DODATEK č. 2
ke Smlouvě o dílo ze dne 12.05.2023 ve znění dodatku č. 1
(dále jen „Dodatek“)

na zhotovení díla „**III/28431 Holovousy**“.

EVIDENČNÍ LIST ZMĚNY STAVBY

č. zakázky 23 016
III/28431 Holovousy
SO 102 - Silnice III/28431
Posouzení zemin v aktivní zóně a návrh úpravy

název akce: **III/28431 Holovousy**
místo provedení zk.: **SO 102 - Silnice III/28431**
km 0,570, 1m vlevo od osy
zkoušený prvek: **stávající zemní pláň**
vizuál. popis materiálu: **jíl štěrkovitý**

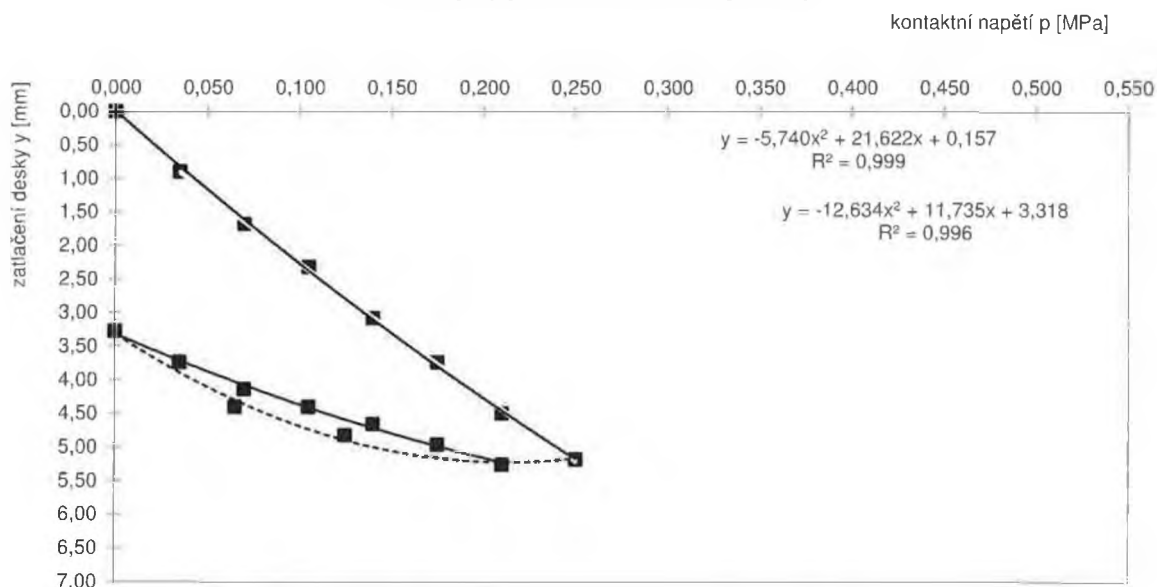
lokalizace	zastižené zemin y v aktivní zóně	modul přetvárnosti $E_{def,2}$ [MPa]	poměr $E_{def,2} / E_{def,1}$
km 0,570, 1 m vlevo od osy komunikace	jíl štěrkovitý	24,8	2,22
km 0,655, 1 m vlevo od osy komunikace	jíl štěrkovitý	21,7	1,10

Naměřené hodnoty modulu přetvárnosti $E_{def,2} = 21,7-24,8$ MPa nespĺňuje požadavky pro zemní pláň $E_{def,2} = \text{min. } 45$ MPa stanovené projektovou dokumentací (PD).

Rovněž hodnoty modulu přetvárnosti $E_{def,2}$ naměřené na sanaci zemin v aktivní zóně v mocnosti 0,40 m nesplňují požadavky pro zemní pláň $E_{def,2} = \text{min. } 45 \text{ MPa}$ stanovené projektovou dokumentací (PD). Na základě těchto zjištěných skutečností byla proto navržena výměna stávajících zemin v aktivní zóně v mocnosti min. 0,60 m.

Na základě zjištěných skutečností, naměřených hodnot a v neposlední řadě i našich zkušeností z obdobných případů doporučujeme výměnu stávajících zemin v aktivní zóně za nové, vhodné zemin y do AZ v mocnosti min. 0,60 m. Vhodným materiálem jsou sypaniny splňující požadavky ČSN 73 6133 pro použití do aktivní zóny, popř. recyklovaný materiál (např. vozovkový recyklát) ve smyslu TP 210 obdobných vlastností, nebo štěrkodrt' frakce 0/63 mm. Navržená mocnost výměny vychází z ověřovacích zkoušek provedených na zkušebních polích. Úprava zemin pomocí pojiva není vzhledem k přítomnosti inženýrských sítí a délce úseku příliš vhodná, především s ohledem na proveditelnost.

název akce: **III/28431 Holovousy**
místo provedení zk.: SO 102 - Silnice III/28431
km 0,514, v ose (zkušební pole)
zkoušený prvek: zemní pláň (sanace tl. 600 mm)
vizuál. popis materiálu: štěrkokdr' ŠD 0/63 (Žumberk)

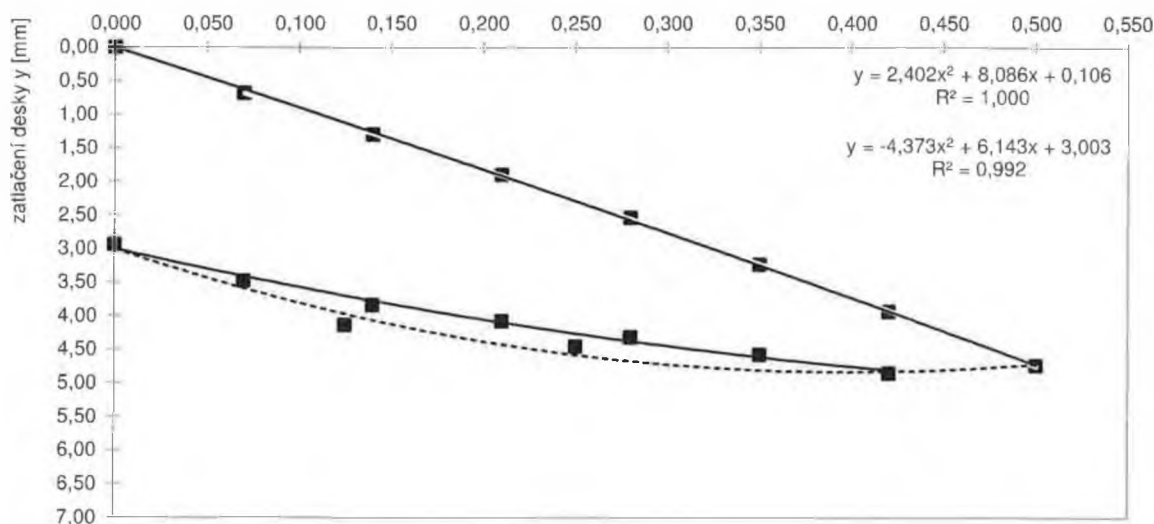
lokalizace	sanace zemin AZ /zastižené zemin y v aktivní zóně/	modul přetvárnosti $E_{def,2}$ [MPa]	poměr $E_{def,2} / E_{def,1}$
zkušební pole v km 0,590; v ose komunikace	štěrkodrt' ŠD 0/63 (400 mm) /podloží: jíl až jíl štěrkovitý /	43,7	1,83
zkušební pole v km 0,514; v ose komunikace	štěrkodrt' ŠD 0/63 (600 mm) /podloží: jíl až jíl štěrkovitý /	52,3	2,16
